Herinrichting Vitushof

Datum: 31 augustus 2015

Inleiding

Bijlage 3. Reacties schetsontwerp omwonenden

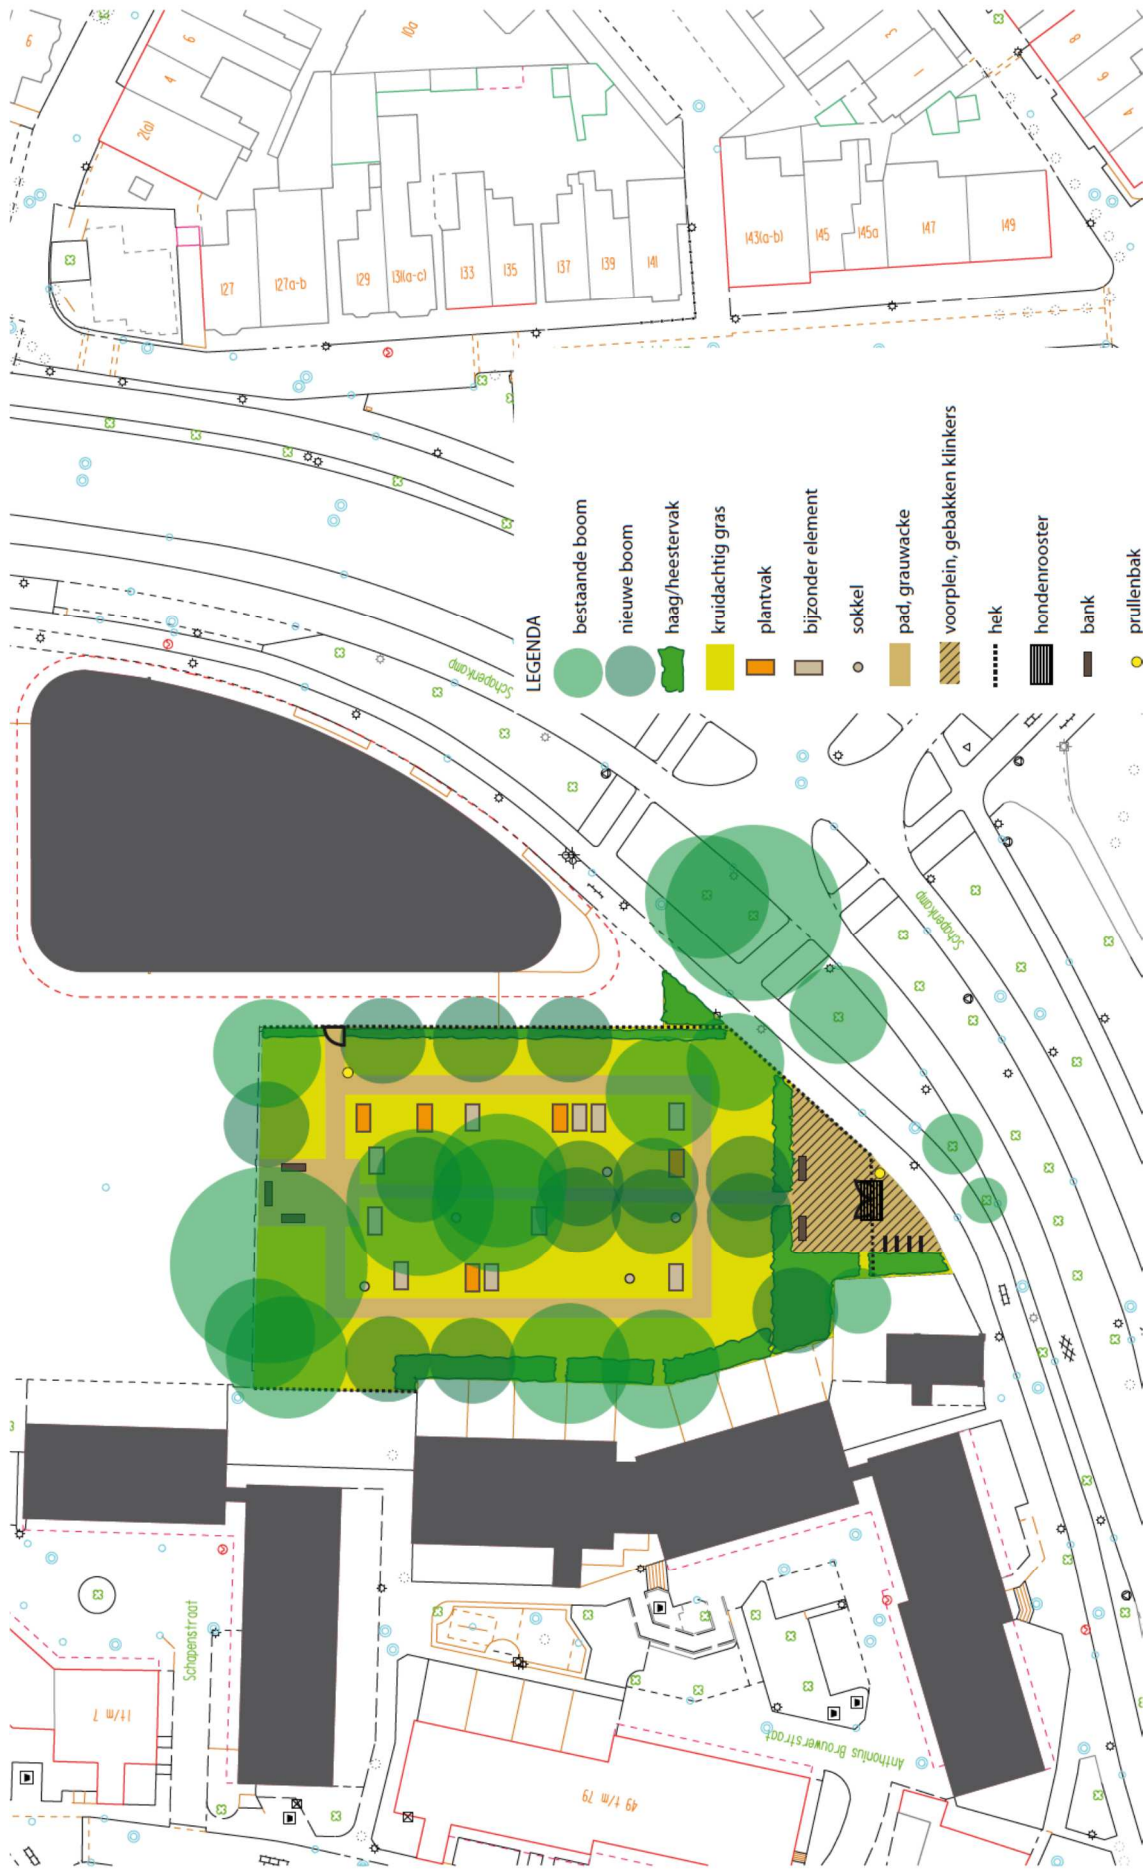
1. De werkgroep heeft besloten dat zoveel mogelijk bestaande bomen worden gehandhaafd. De 3 kastanjabomen die nu nog goed zijn worden dan ook niet gerooid.

2. Het park moet geen speeltuin worden maar een plek die rust uitstraalt.
3. Er komt één toegang tot het park. De toegang op het schetsontwerp naar het schoolplein komt te vervallen.

4. Bij de vormgeving van deze toegang het oude hek als inspiratie nemen. Tekeningen van dit hek zijn bekend bij de gemeente.
5. De werkgroep stelt voor om beelden te plaatsen op de perkjes waarop een bijzonder element moet komen. Wellicht kan de Aloysiuschool dit verzorgen in een halfjaar wisselende expositie.

6. De gemeente gaat onderzoeken of een speelplekje op het voorterrein van het park, waar de eerste bankjes staan, mogelijk is.
7. Om overlast van hondenpoep te voorkomen wordt besloten om het park geheel hondvrij te maken. Dit is goed mogelijk door bij de enige toegang tot het park een rooster te plaatsen.

8. Er komt een bord bij de entree met de regels van het park. (te denken valt aan: rommel opruimen, geen honden, verboden terrein na sluiting park etc ...)

9. Bij de brandweer wordt uitgezocht hoe de aanrij route is bij calamiteiten voor het deel van de woningen aan de achterzijde van het park.
10. De haag bij de achtertuinten van de woningen mag niet hoger worden dan 1.80 meter.

11. De haag tussen het voorpleintje van het park en het park zelf wordt niet hoger dan 80 cm. Zo is het mogelijk om vanaf de straat het gehele park te overzien.
